REPÚBLICA DE CHILE
SERVICIO DE EVALUACIÓN AMBIENTAL
COMITÉ DE MINISTROS
MGGH

RESUELVE LOS RECURSOS DE
RECLAMACIÓN ATINGENTE AL
PROYECTO “PROYECTO EÓLICO
LOS COIHUES”, CUYO
PROPONENTE ES HY2WIND SPA.

El Comité de Ministros resuelve rechazar los recursos de reclamación deducidos por observantes del proceso de participación ciudadana en contra de la Resolución de Calificación Ambiental del proyecto, manteniendo su calificación favorable.

Figura N° 4. Identificación de sitios de relevancia para mediciones

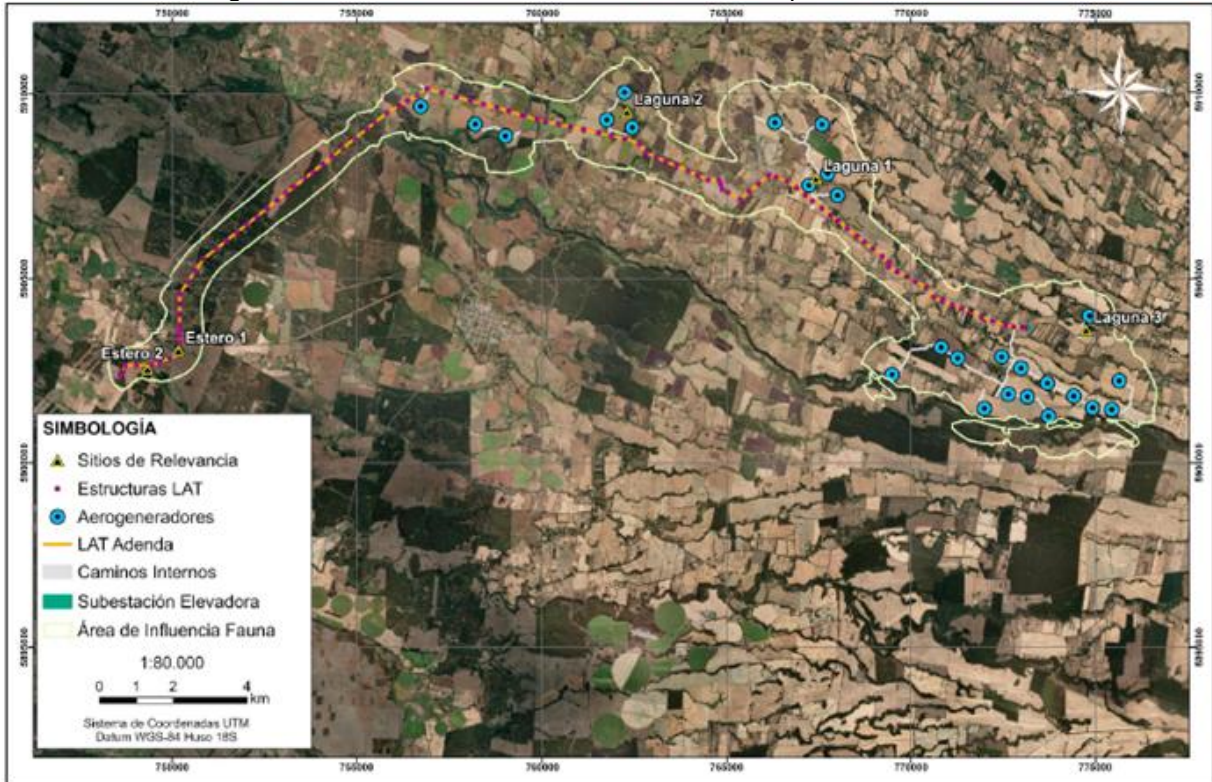
10.3.2. Al respecto, en el anexo 2.1 de actualización de línea de base de ruido, entregado en la adenda excepcional, el Proponente realizó la caracterización de ruido en los sitios de relevancia identificados en las campañas de línea de base del componente (para anfibios y aves), correspondientes a tres lagunas y dos esteros. La siguiente Figura N° 4 presenta dichos sitios.

Figura N° 5. Ubicación de las estaciones de muestreo

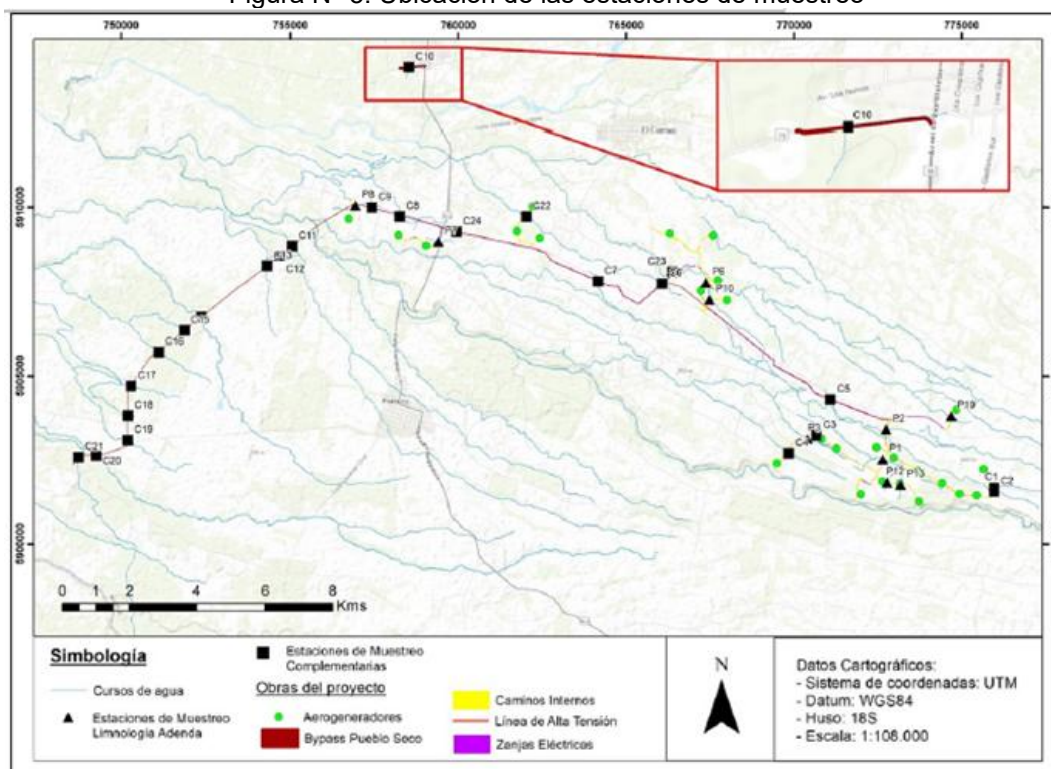
- 10.3.4. Por su parte, en relación con los antecedentes levantados para la especie *Trichomycterus chiltoni*, la cual se encuentra en categoría de conservación En Peligro - Rara, el Proponente realizó tres campañas de terreno (invierno 2023, verano 2024 y verano 2025), durante las cuales caracterizó 34 puntos asociados a distintos esteros cercanos al proyecto. Como resultado, registró dos ejemplares de *T. chiltoni* en la estación P6, asociada al Estero El Quemado, ubicada entre los aerogeneradores 8 y 9³⁴. La siguiente Figura N° 5 presenta la ubicación de las estaciones de muestreo.

A partir de los hallazgos de la línea base de limnología, el Proponente presentó un plan de rescate y relocalización de ictiofauna, mediante el cual procedería a rescatar las potenciales especies que pudieran quedar retenidas en cada sector intervenido. Todas las especies hidrobiológicas nativas capturadas serían relocalizadas aguas arriba de los sectores de intervención, en sitios que presenten las mismas o similares características físicas de los puntos de captura en términos de hábitat, calidad del agua y disponibilidad de refugio y alimento. Los sitios de relocalización se ubicarían a una distancia de aproximadamente 50 metros aguas arriba de los sitios de intervención y/o travesía, o bien a una distancia desde la cual no se observen ni registren actividades del proyecto, como la presencia de maquinaria³⁵.

Figura N° 6. Modelación de ruido

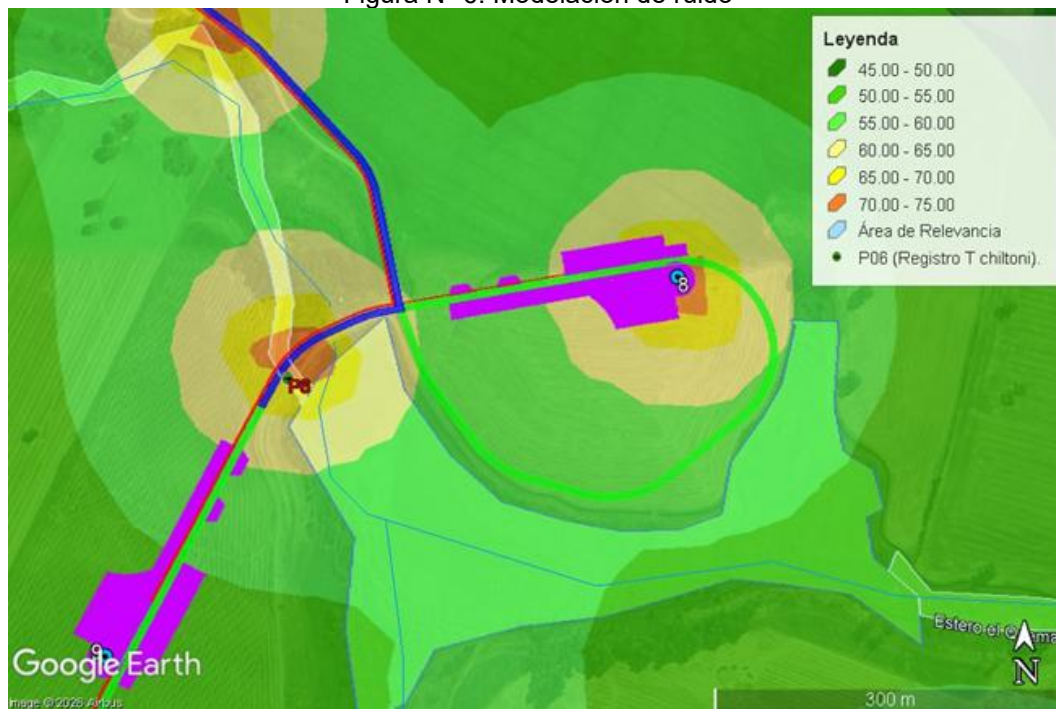
- 10.3.5. Por su parte, en la actualización del estudio de ruido de la adenda excepcional anteriormente mencionada, el Proponente identificó áreas de relevancia para la fauna que incluyen el estero y la laguna asociados al punto de muestreo P06, donde se registró la presencia de *Trichomycterus chiltoni*. Los resultados de la modelación con el software iNoise 2024 estiman niveles de ruido de entre 65 y 75 dB en estas zonas. En este sentido y como ya fuera indicado anteriormente, el Proponente no incluyó en este punto análisis específicos sobre ictiofauna, lo cual no haría posible garantizar la ausencia de impactos con la información presentada.

- 10.3.7. Dicho esto, este Comité de Ministros entiende que si bien a priori no es posible garantizar que los niveles de 65–75 dB, ni las vibraciones transmitidas a través del sustrato, no perturben el ciclo biológico de *T. chiltoni*, el Proponente igualmente ejecutará un plan de rescate y relocalización respecto a dicha especie, la cual se valora como la medida más idónea y precautoria disponible, ya que elimina la vía de exposición directa ante un riesgo que el estudio de ruido no logra cuantificar con total certeza.

Figura N° 7. Área de influencia de medio humano

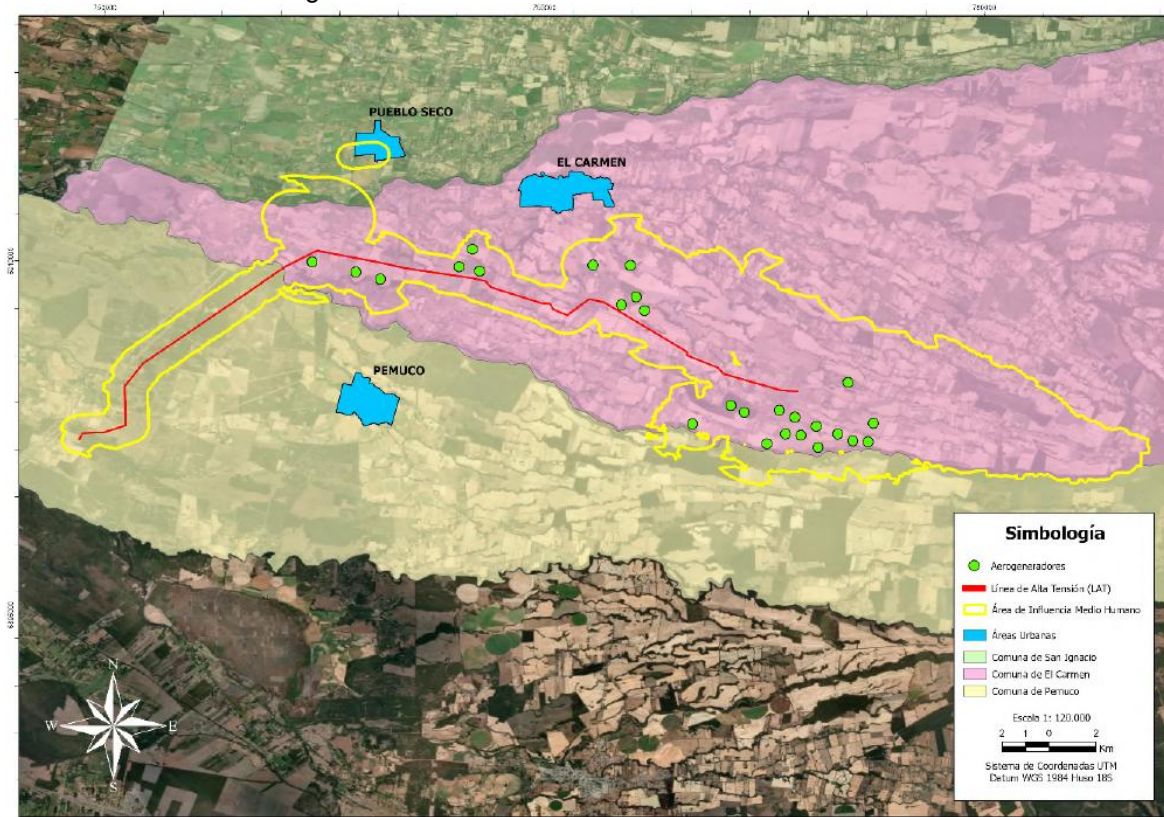
13.4.1.1. Sobre dicha información, el Proponente señaló que el área de influencia de los sistemas de vida y costumbres de los grupos humanos debe definirse según la interacción o superposición de las superficies que representan los alcances espaciales de los potenciales impactos, así se incluiría: (i) el área de emplazamiento de obras del Proyecto (considerando obras permanentes y temporales); (ii) el área de influencia de estimaciones atmosféricas, ruido, sombra y campos electromagnéticos para la fase de construcción y operación, tanto de los aerogeneradores como de la línea de transmisión eléctrica; y, (iii), y los tramos de los caminos a utilizar por el Proyecto.

Entonces, los grupos humanos que estarían relacionados con las partes, obras y/o acciones del Proyecto serían los habitantes de los sectores insertos dentro del área de influencia, las cuales corresponden a Chamizal, Chamizal Bajo, Maipo Arriba, Maipo Bajo, San Isidro Bajo, San Isidro Alto, Mata Redonda, Maipo Alto Sur, Rinconada Sur, Rinconada Tres Esquinas, Rinconada Diguillín, Chequenes y un sector de Pueblo Seco. La Figura N° 7 presenta la delimitación de esta área de influencia.

Figura N° 8. Área de estudio para el componente de proyectos con RCA aprobada

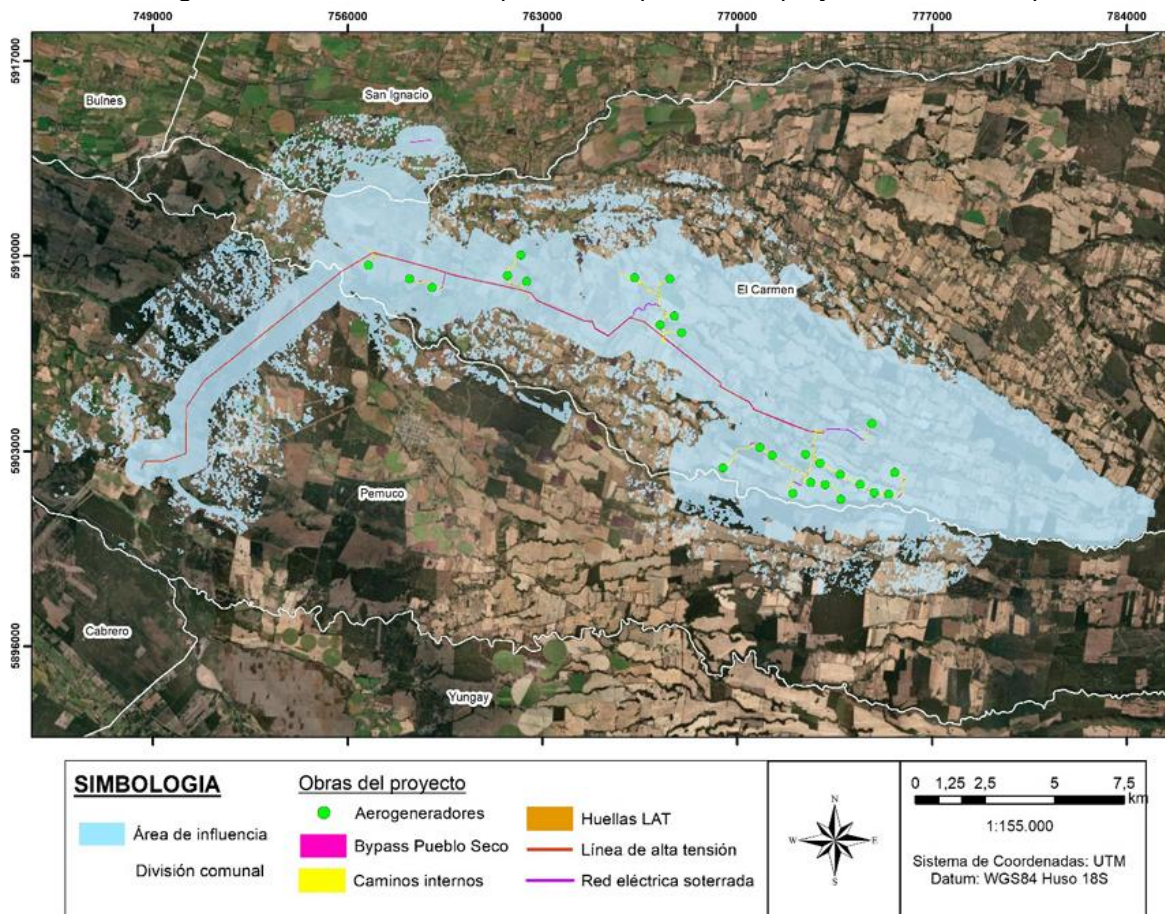
Sobre este punto, en la Figura N° 8, el Proponente indicó la siguiente área de influencia.
